Keuringsverslag van een elektrische laagspanning- en zeer lage spanningsinstallatie

NIET CONFORM

Straatnaam	Dorpsstraat
Huisnummer	10
Busnummer	
Postcode	3380
Gemeente	GLABBEEK
Land	België

Controlebezoek van een oude huishoudelijke elektrische installatie van een wooneenheid bij verkoop op vraag van de verkoper volgens (KB 08/09/2019) - AREI Boek 1- 8.4.2. en 8.2.1. en 4.2.4.3.

Afbeelding schakel- en verdeelbord:

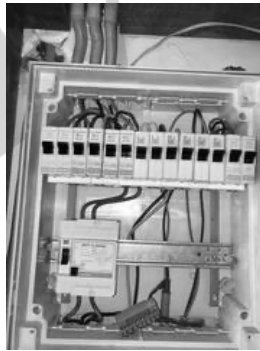
- I2.02 De continuïteit van equipotentiaal en/of beschermingsgeleiders zijn niet gewaarborgd. (Boek 1 Onderafdeling 5.3.5.3.G. en 5.4.3.5)
- I3.08 Een demonteerbaar aansluitstuk (aardingsonderbreker) dient aangebracht te worden in de aardgeleider teneinde de meting van de aardweerstand mogelijk te maken. (Boek 1 Onderafdeling 5.4.3.5.)

- I4.04 De beschermingsgeleiders zijn niet verdeeld over de ganse installatie. (Boek 1 Onderafdeling 5.3.5.3.G. en 5.4.3.1.)
- I5.13 De nominale spanning dient duidelijk vermeld te worden op een oordeelkundig gekozen plaats. (Boek 1 Onderafdeling 3.1.3.3.)

- I7.01 De nominale stroomsterkte van de beveiliging dient aangepast te worden aan de toelaatbare stroomsterkte van de stroomafwaarts geïnstalleerde leiding en/of verbruiker. (Boek 1 Afdeling 4.4.1.)

- I7.02 De smeltzekeringhouders of houders van kleine vermogensschakelaars met pennen met een sectie kleiner dan 10mm² dienen voorzien te worden van kalibreerelementen. (Boek 1 Onderafdeling 5.3.5.5.A.)

- I8.09 Bij aansluiting van meeraderige geleiders dient men aangepaste adereindhulzen te gebruiken. (Boek 1 Onderafdeling 5.2.6.1. en 1.4.1.2.)
- I8.13 Kabels van het type VTLmb, LMVVR, COAX, VVT zijn verboden en dienen vervangen te worden door een type conform Boek 1 Onderafdeling 5.2.1.2.

I9.13 Toestellen zonder bodem moeten bevestigd worden op aangepaste montageplaten. (Boek 1 Afdeling 5.1.4. en 5.3.5.2. en 5.3.5.4.)
